INVITACIÓN A CUANDO MENOS TRES CONTRATISTAS No. DOPM-60-2024
ACTA QUE SE LEVANTA CON MOTIVO DE LA JUNTA DE ACLARACIONES DE INVITACIÓN A
CUANDO MENOS TRES CONTRATISTAS NO. DOPM-60-2024 RELATIVA A LA: PRIMARIA
TARAHUMARA, CONSTRUCCIÓN DE DOMO.

CONSTRUCCIÓN DE DOMO
EN ESCUELA PRIMARIA FEDERAL
TARAHUMARA (08DPRQ452R)

S1.00

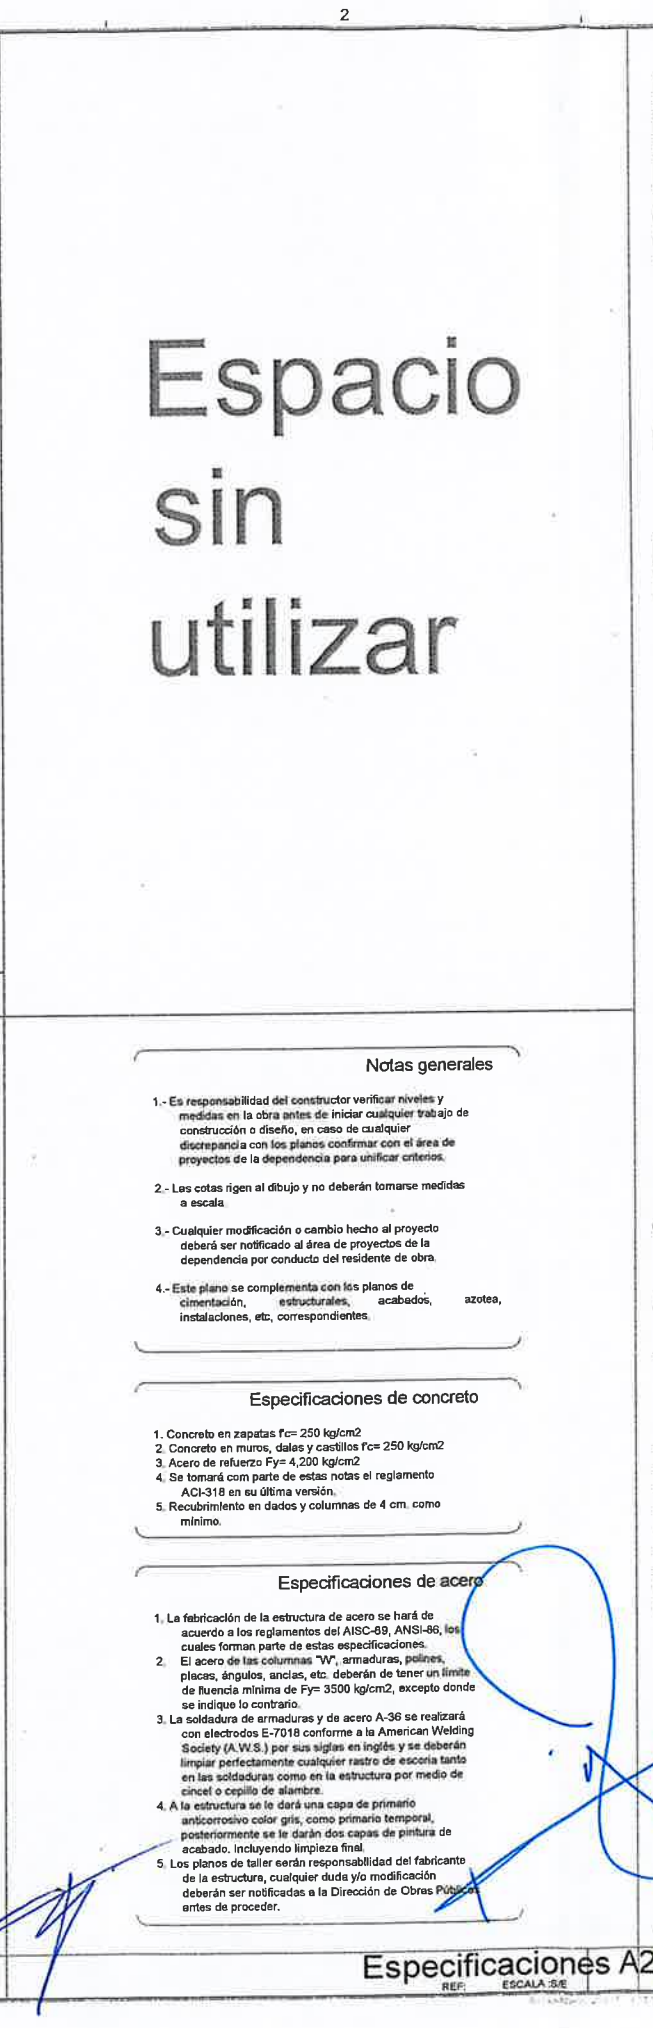
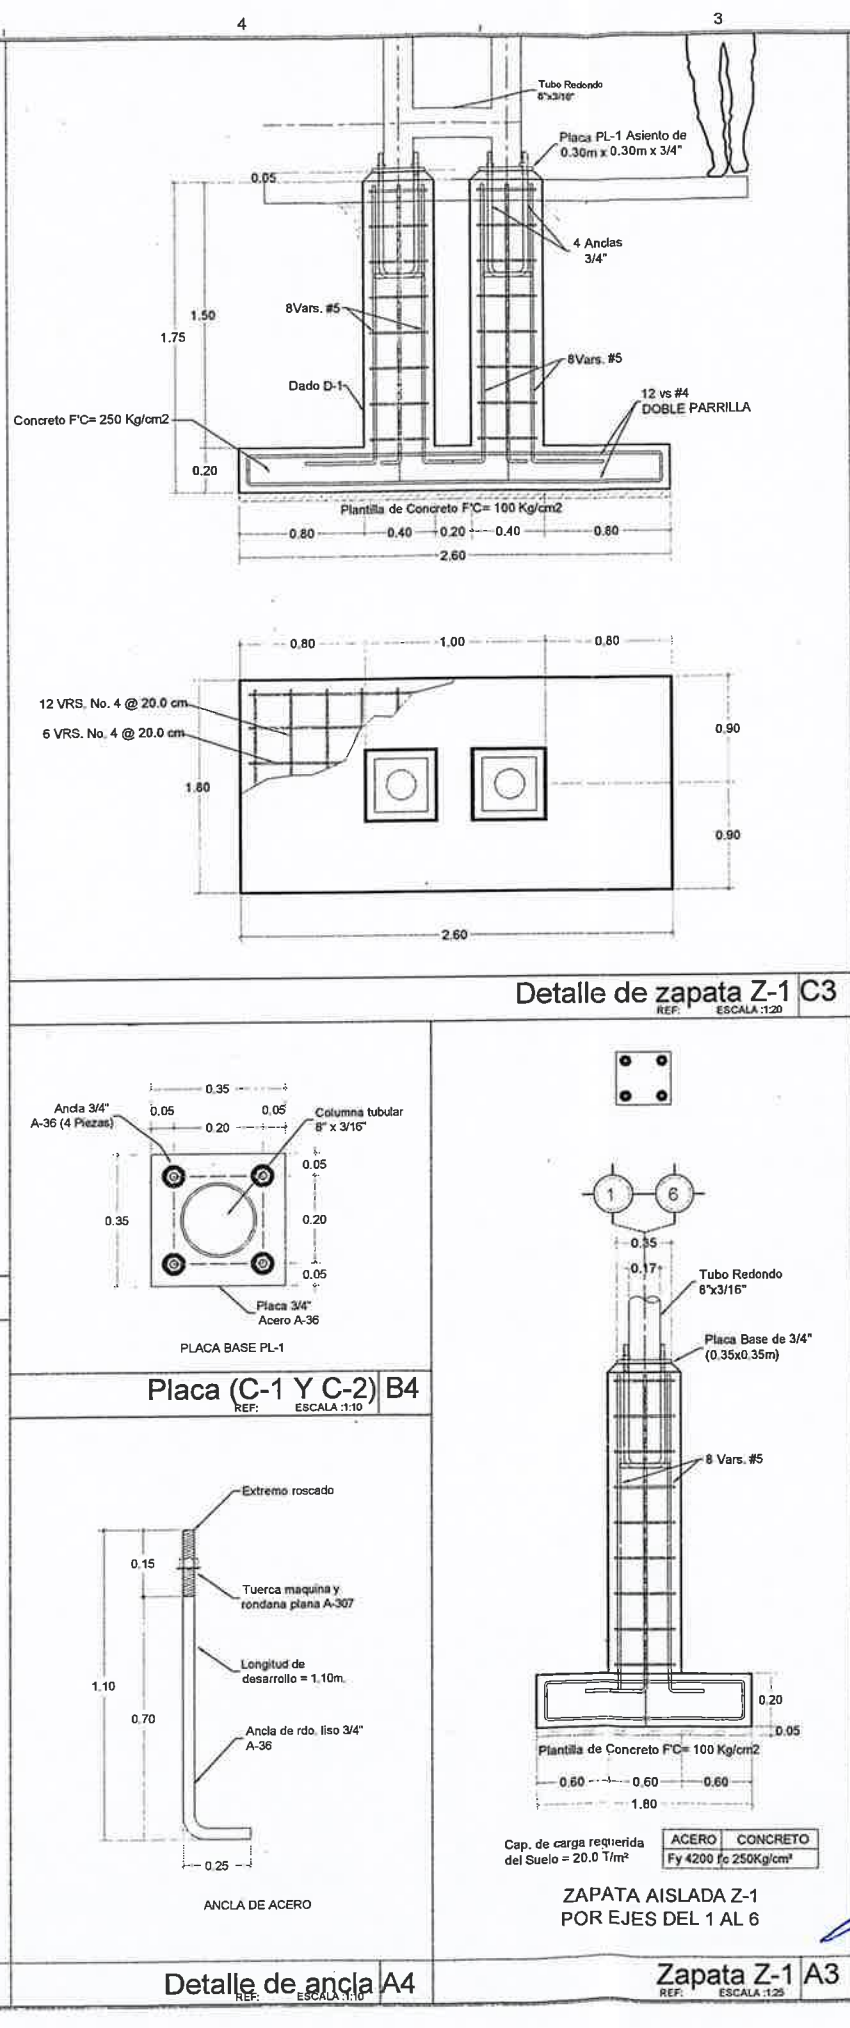
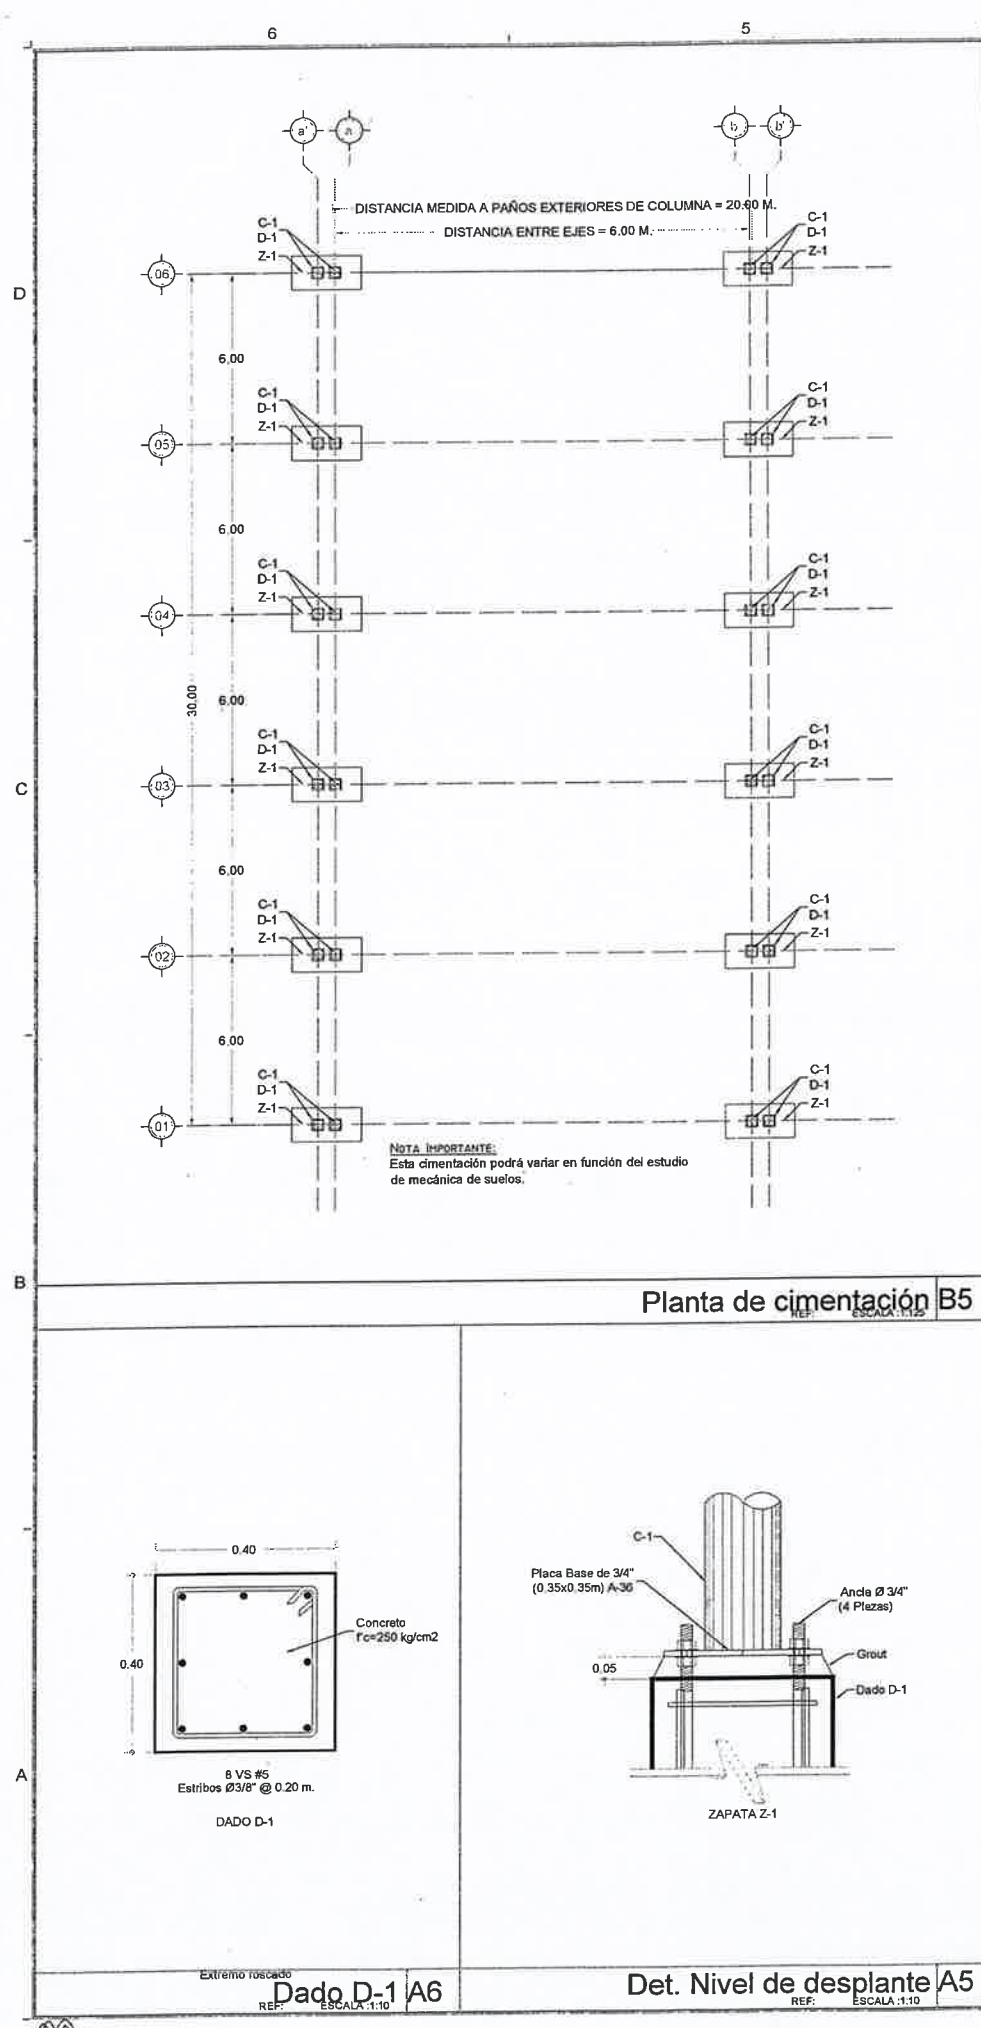
En este acto se hace entregan los planos denominados S1.00 y S1.01.
